## Voortoets Stikstof (Wnb)

Aan: Gemeente Berkelland t.a.v. H. Franck  
Zaaknummer: 2023EA0651  
Onderwerp: Loolaan 92, Ruurlo, nieuwbouw sporthallencomplex  
Behandeld door: Erik Jansen, tel. 06-15189912  
Datum : 5 juni 2023  
Bijlagen: -

Figuur 1: Situatie locatie tov het dichtstbijzijnde natura 2000 gebied

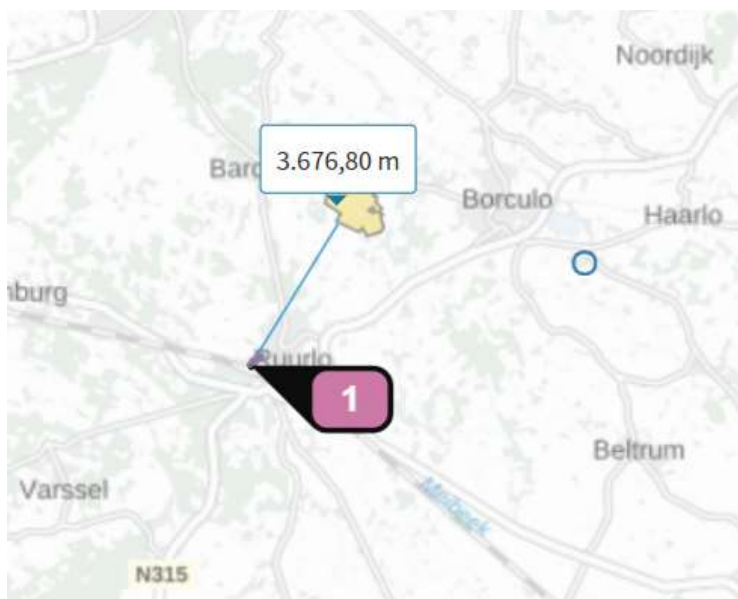
Op basis van de bovenstaande figuur kan geconstateerd worden dat het project is gelegen op een afstand van ca. 3,7 kilometer van het meest dichtbij gelegen Nederlandse Natura 2000-gebied, 'Stelkampseveld'.
